Saksnr.: 2022/52490

**Karmøy kommune - gnr 58 bnr 301 - riving og nybygg i hensynssone
bevaring - Uttalelse**

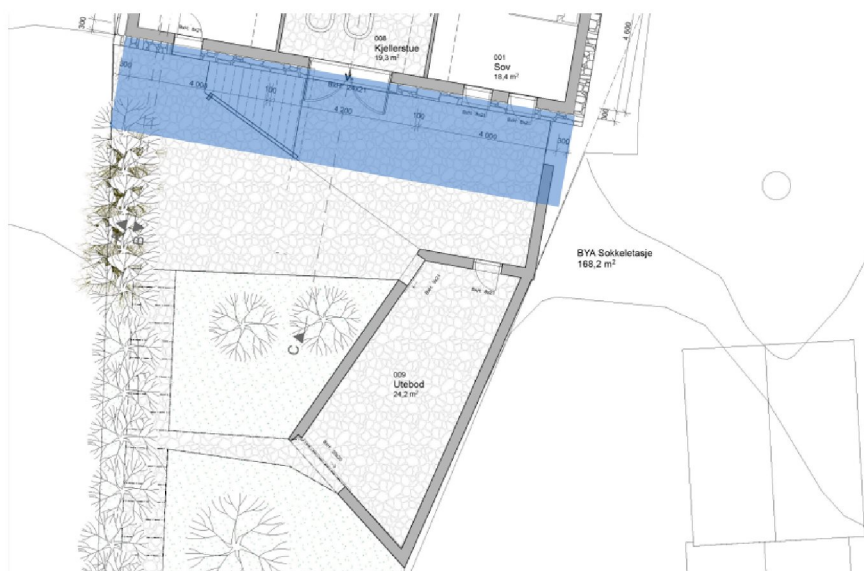
- I takflaten som vender mot sjøen er det planlagt en smal midtstilt pulttaksark. For å øke bruksverdien til loftet anbefaler fylkesdirektøren at det vurderes å endre omsøkt ark til den bredere pulttaksarken som boligen hadde fra rundt midten av 1900-tallet. Se foto under som er fra 1960. Dette vil til en viss grad kompensere for reduksjonen av kneveggenes høyde, samtidig som det vil gi bedre mulighet for å slippe lys inn fra vinduer i loftsetasjen.
